Mission régionale d'autorité environnementale
Grand Est

**Avis délibéré sur le projet d'exploitation
du parc éolien de la côte Warin
à Martincourt-sur-Meuse et Stenay (55)
porté par la société CPENR de la Côte Warin**

n°MRAe 2022APGE106

Nom du pétitionnaire	Centre de production d'énergies renouvelables de la Côte Warin
Communes	Martincourt-sur-Meuse et Stenay
Département	Meuse (55)
Objet de la demande	Demande d'autorisation environnementale de construire et d'exploiter un parc éolien de 2 aérogénérateurs et 1 poste de livraison.
Date de saisine de l'Autorité environnementale	18/08/22

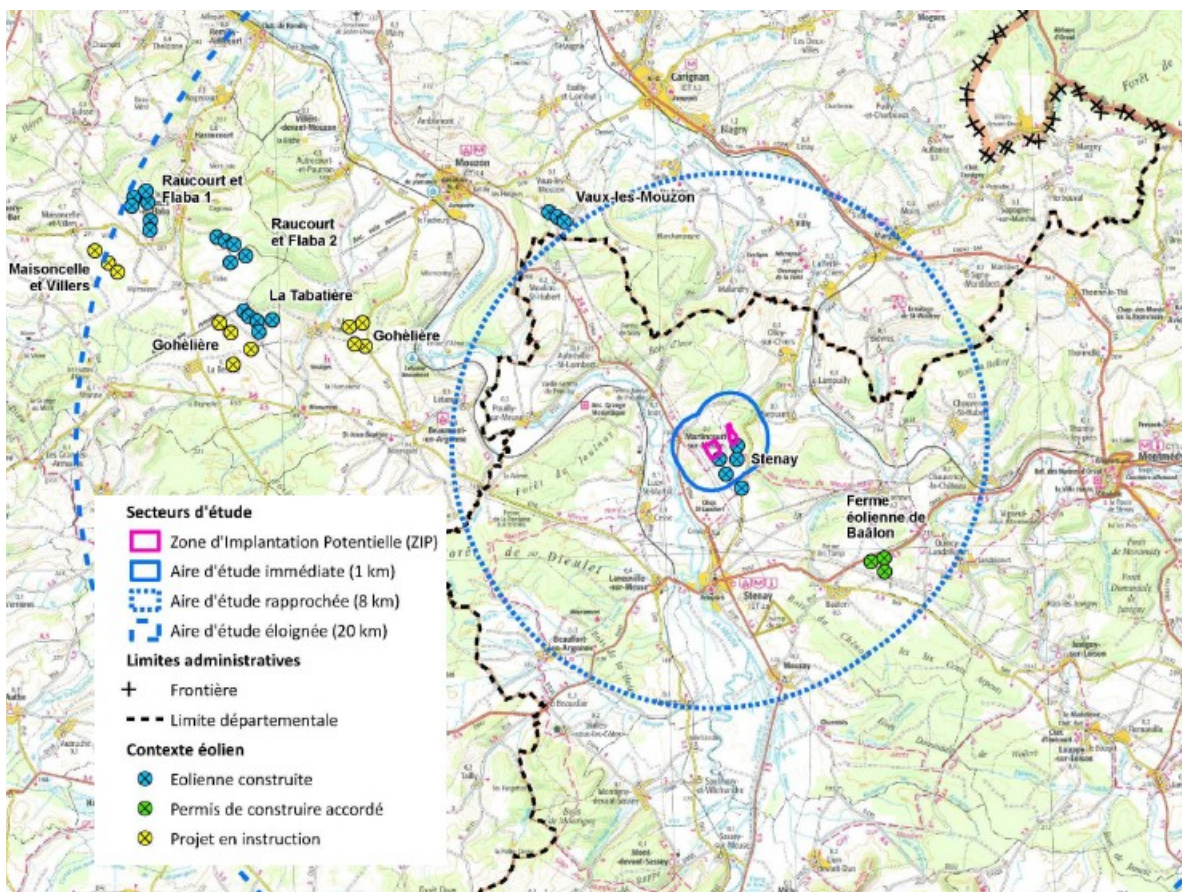
L'Ae s'est fortement interrogée sur la recevabilité d'une demande d'autorisation d'exploiter un parc éolien qui se positionne dans une zone établie comme défavorable à cette activité en raison des enjeux environnementaux du territoire.

Elle rend un avis court et ciblé sur les insuffisances majeures du projet au regard de l'environnement, en particulier sur la biodiversité.

Elle recommande au pétitionnaire de retirer sa demande, celle-ci portant sur une installation en contradiction avec un document ayant établi des zones dans lesquelles les impacts sur l'environnement sont forts et non réductibles ou compensables.

L'Ae recommande par ailleurs au Préfet de ne pas autoriser le projet tant que le pétitionnaire n'aura pas reconsidéré sa localisation.

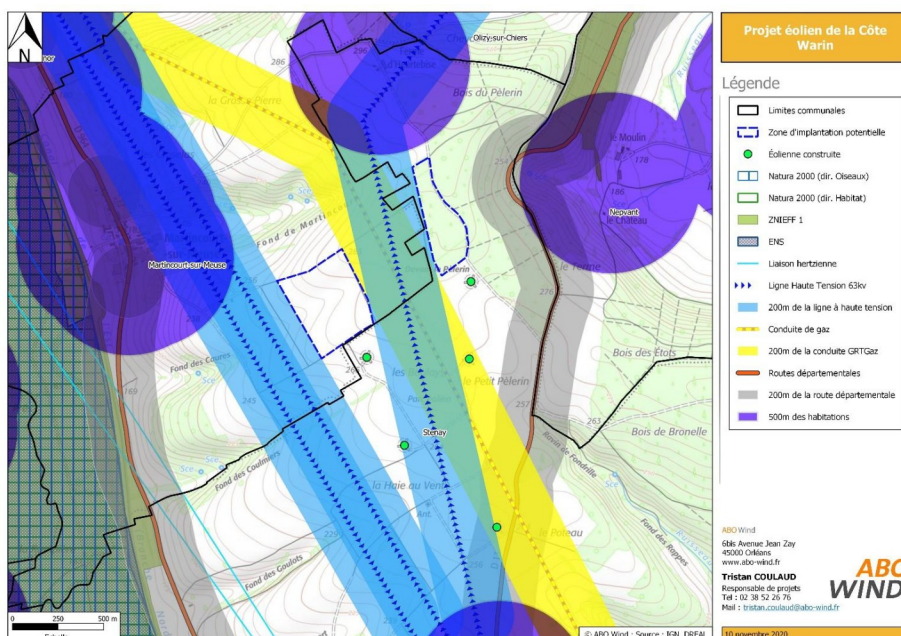
Bien que l'implantation des mâts du projet s'inscrive dans l'alignement des lignes du parc existant, l'Ae relève que la différence de hauteur totale des éoliennes entre le parc existant et le parc projeté est, dans le dossier, de 75 m¹². Cet écart nuit à la cohérence de l'ensemble du pôle éolien et à sa perception visuelle.

Par ailleurs, l'Ae note qu'une hauteur à 180 ou 200 m induit :

- un impact sur la visibilité du pôle éolien renforcé depuis les villages environnants ;
- un effet de surplomb dont l'importance reste à estimer pour plusieurs villages dont Olizy-sur-Chiers, Luzy-Saint-Martin et Cesse ;
- une altération forte, par covisibilité directe, du contexte paysager de l'ancienne grange monastique de Prouilly (monument historique inscrit).

- **étudier et présenter dans son étude d'impact une solution alternative respectant la hauteur actuelle du pôle éolien, soit 125 m ;**
- **compléter son étude paysagère, pour toutes les variantes de hauteur d'éolienne, par une analyse des surplombs et écrasements, des co- et inter-visibilités avec les éléments remarquables du paysage en France et en Belgique, et des propositions de mesures ERC.**
